## SERVICE INFO – INA 0086

# Зміна матеріалу обвідного ролика 532 0111 10

**Арт. номер:** 532 0111 10

Зображення 1: Колишня версія з металокераміки

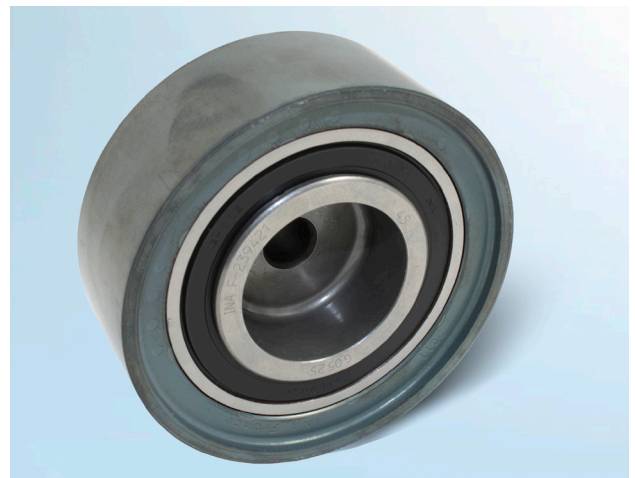
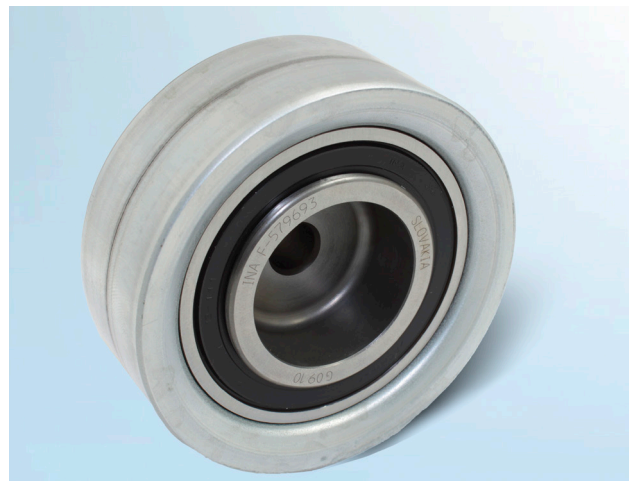
В рамках постійного вдосконалення нашої продукції матеріал поверхні кочення обвідного ролика 532 0111 10 був змінений з металокераміки на листовий метал.

Впродовж перехідного періоду обвідні ролики можуть поставлятися з поверхнею кочення як з металокераміки, так і з листового металу.

Незважаючи на конструктивні відмінності обвідних роликів, обидві версії цих роликів можна без обмеження використовувати у наведених в каталогах марках автомобілів.
